**KARMØY KOMMUNE - GNR 58 BNR 10 - STØLEBUKTVEIEN 10
FV511 - fartsgrense - Ferdigbehandlet søknad om fravik fra
vegnormal N100**

«Fravik fra N100 Veg- og gateutforming – kjørefeltbredde – Karmøy – 511 – Stølebuktvegen 10»

Karmøy kommune - Østre del av Stølebuktvegen - endring av fartsgrense - FV511 - tilbakemelding

Blå linjer viser kantene på fortauene med dimensjoner på vei etter N100.
Røde linjer er eiendomsgrenser.

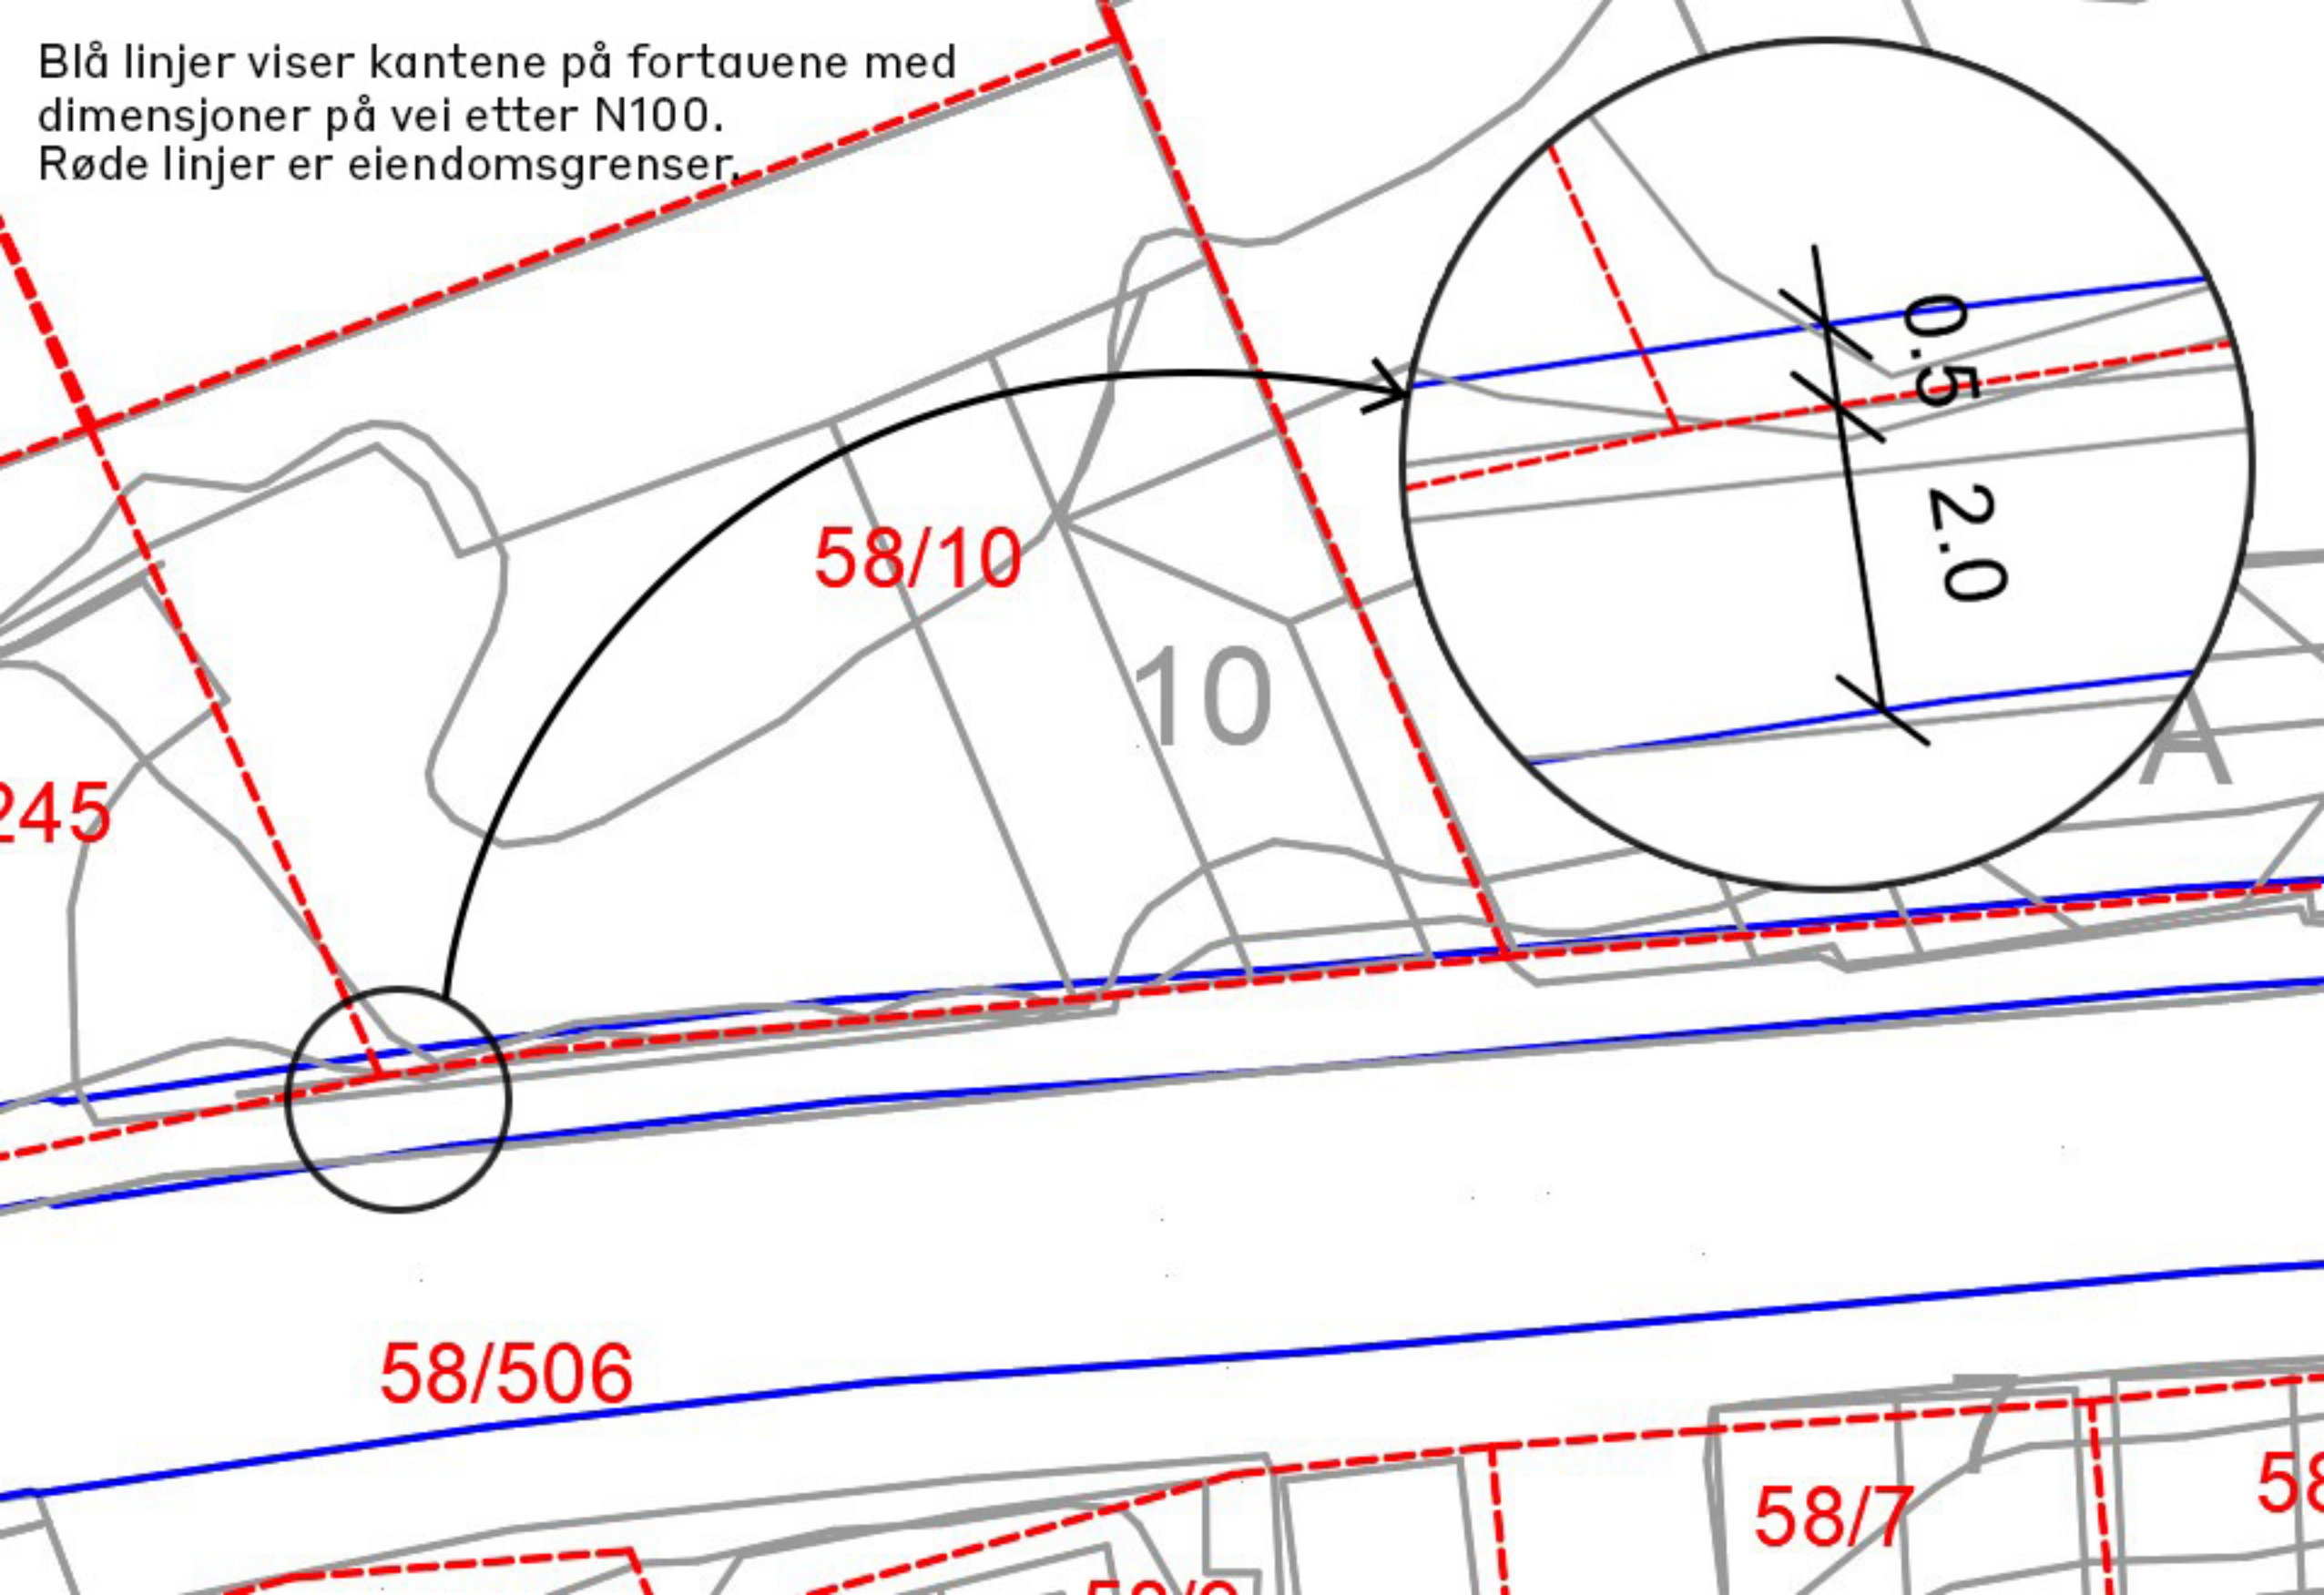
<p>Beskrivelse/ begrunnelse (veiledning punkt 3):</p>	<p>Veien er opparbeidet og det er tilgjengelig en gitt bredde fram til eiendomsgrensen. Det er i dag fortau på begge sider av kjørefeltene, det nordre 2,0 m og det søndre 2,5 m bredt, slik det også er regulert. Det kan etableres 2,5 m fortau, etter kravene, også på det nordre fortauet, ved å gå over grensen til eiendom 58/10. Det er derimot ikke bredde nok til å oppfylle kravet om 3,25 m kjørefelt pluss kantsteinsklaring på 0,25 m på hver side (krav 2.3.2 – 4) og fortau i 2,5 m bredde på offentlig grunn. Nabobebyggelsen på nordsiden ligger også så tett på veien at det er under 2 meter bredde på fortau. Dette er nok også grunnen til at veien er regulert som den er. Hvis bredden ikke er tilstrekkelig i Stølebuktvegen, burde hele strekket reguleres samlet, ikke flekkvis.</p> <p>Vi har argumentert for – og siden også søkt om – endring av fartsgrensen til 30 km/t på denne østre delen av Stølebuktvegen. Utgangspunktet vårt var at det ville bedre forholdene for trafiksikkerhet og støy. Det ville også tillate en 0,5 m smalere kjørebane (jf. 2.3.2 – 3 kulepunkt 2: <i>Hovednett for personbiltrafikk skal ha kjørefeltbredde 3,00 m ved fartsgrense ≤ 40 km/t og 3,25 m ved 50 km/t og 60 km/t.</i>). Søknaden ble derimot avvist, og vi ønsker derfor å regulere med den opparbeidete 2,0 m bredden på det nordre fortauet. Dette vil ikke kreve endring på veien og vil ikke ta areal fra eiendom 58/11.</p> <p>Et alternativt forslag ville være å legge 2,5 m fortau også på det nordre fortauet, men fravike fra bredden på kjørefeltene ved å smalne dem inn til 3,0 m. Dette ville derimot kreve flytting av fortauskanten og senterlinje på vei, og føre til mer svingete kjørebane. Vi ser vekk fra denne løsningen.</p>

<p>Saksbehandler: Håkon Emil Helland Sæstad</p> <p>Dato: 21.03.2023</p> <p>Elements nr: 2023/14359</p> <p>Løpe nr: 20/2023</p>		
Fraviksgruppens begrunnelse for anbefaling eller ikke anbefaling:	Anbefalt	Ikke anbefalt
<p>Det presiseres innledningsvis at kravet det refereres til er i 2022-utgaven av N100, og ikke i 2021-utgaven som søker har oppgitt. Fraviksgruppen har derfor forholdt seg til 2022-utgaven.</p> <p>Oppsummert søkes det om redusert bredde for nordre fortau.</p> <p>Fraviksgruppens vurdering:</p> <ul style="list-style-type: none"> • Dersom fortauet skal utvides slik at krav oppfylles, vil dette medføre inngrep på privat eiendom, og potensielt riving av eksisterende bygg. • Søndre fortau er innenfor krav på 2,5 meter bredde, og myke trafikanter har derfor et tilbud på strekket som er iht. krav. • Det omsøkte tiltaket er likt dagens situasjon, både for fortau og veg. • Som oppgitt av søker ble det registrert 6 gående på en halvtime fordelt på fortauene på begge sider av vegen, og dette tyder på at fortauene er lite trafikkert. • Søker oppgir også at syklende normalt velger søndre fortau (som oppfyller krav) siden dette fører til gang- og sykkelvei i vest. <p>Fraviksgruppen anbefaler det omsøkte fraviket.</p>	<input checked="" type="checkbox"/>	<input type="checkbox"/>

<p>Saksbehandler: Ingrid Time</p> <p>Dato: 31.03.2023</p>		
Fylkesdirektørens innstilling/beslutning:	Anbefalt	Ikke anbefalt
Fylkesdirektøren støtter fraviksgruppens vurderinger. Søknaden innvilges.	<input checked="" type="checkbox"/>	<input type="checkbox"/>
Ferdigbehandlet:	<input checked="" type="checkbox"/>

Utsnitt av kommunedelplan for Kopervik, 2019. Merk utstrekningen av sentrumsformål.

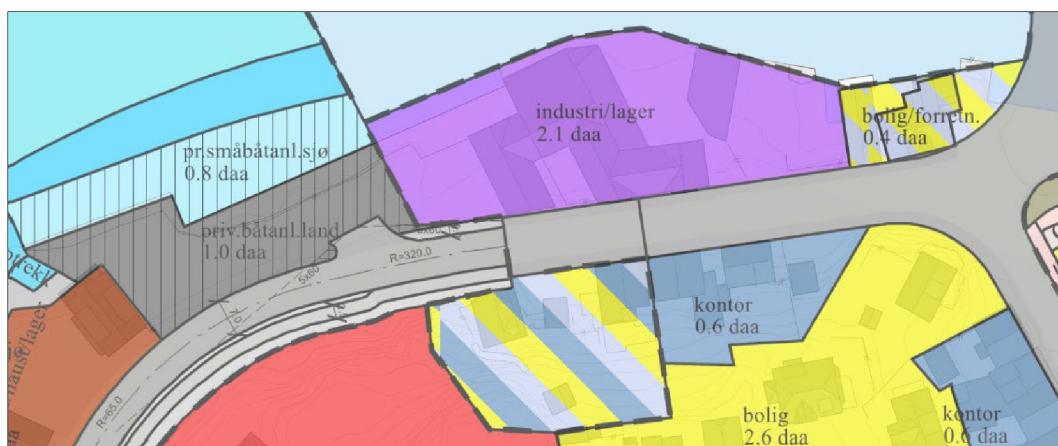
Med tanke på dagens situasjon, er det allerede gode grunner for å si at 50-sonen får strekke seg vel langt mot øst. Reguleringsplanen er likevel den utløsende faktoren for at vi vil søke om at fartsgrensen endres ved skiltvedtak. Foran Stølebuktvegen 10 er den faktiske veibredden ca. 11,5 meter: Søndre fortau er ca. 2,5 m, det nordre ca. 2,0 m, og avstanden mellom dem ca. 7,0 m. Bredden på fortauene er varierende i bredde i retning sentrum på grunn av eksisterende bebyggelse. Når man utarbeider en reguleringsplan, skal vegvesenets håndbok N100 følges for utforming av fylkesvei. En total bredde på 11,5 m er etter N100 (2.3.2–3) tilstrekkelig for et minimumsgatesnitt i en 30-sone i hovednett for personbiltrafikk, men en halv meter for lite i en 50-sone. Gatesnittet er med 2,5 m fortau på begge sider, 0,25 m klaring til kantstein på hver side, og to 3,0 m kjørebanner i 30-sone – men 3,25 m kjørebanner i 50-sone.

Reguleringsplaner som gjelder per 1. jan. 2023. Vi omregulerer vestre eiendom i det lilla «industri/lager» til bolig.

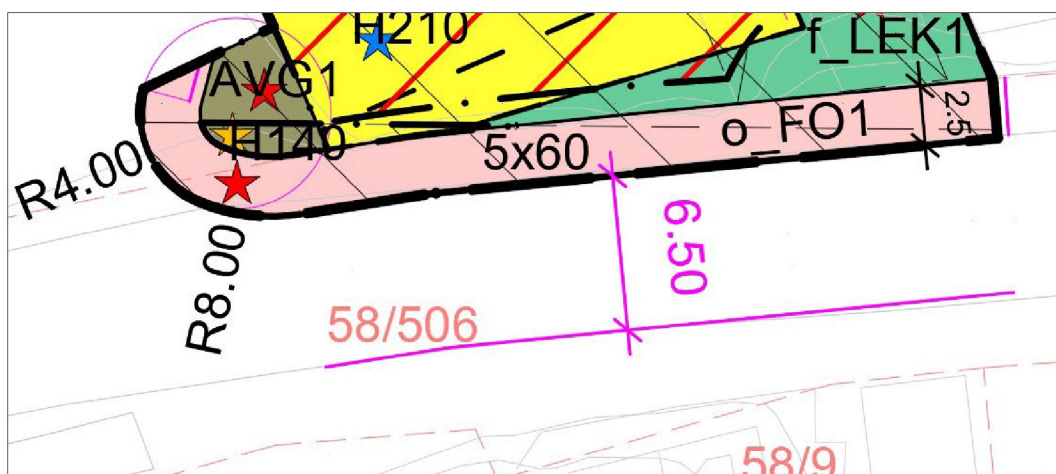
Reguleringsplanen skal legge til rette for et nybygg som følger kommuneplanen og kommunedelplanen for Kopervik i at sentrumsbebyggelsen skal strekke seg til og med Stølebuktvegen 9 og 10. Boligbygget skal derfor henvende seg til gaten og tilby boliger sentralt i Kopervik. Det nordre fortauet ender som nevnt i adkomsten til småbåthavnen, som vil deles med nybyggets beboere. Det er per nå planlagt 9 boenheter, alle av en størrelse som passer barnefamilier. Av den grunn har vi argumentert for at det bør tilrettelegges for kryssing av vei der nordre fortau slutter, med god belysning, og at 30-sonen flyttes vest for adkomstkrysset – uavhengig av veibredde etter håndbok N100.

Rogaland fylkeskommune forholder seg til fartsgrensekriterier utarbeidet av Vegdirektoratet når vi vurderer reduksjon av fartsgrensen. Fartsgrensekriteriene bygger på faglige vurderinger, og innebærer en avveining mellom hensynet til framkommelighet og trafiksikkerhet. På denne strekningen er det et ønske om lavere fart enn det kriteriene tillater. Nedsetting av farten utover hva dagens kriterier tilsier, kan være negativt for framkommeligheten og føre til at bilistene mister respekten for fartsgrensen. Dette vil ikke bare ha konsekvenser på denne aktuelle strekningen, men kan også føre til at trafikantene generelt får mindre respekt for fartsgrensene, noe som vil være uheldig for trafiksikkerheten.

På bakgrunn av det overnevnte vil ikke Rogaland fylkeskommune gå inn for fartsreduksjon her.
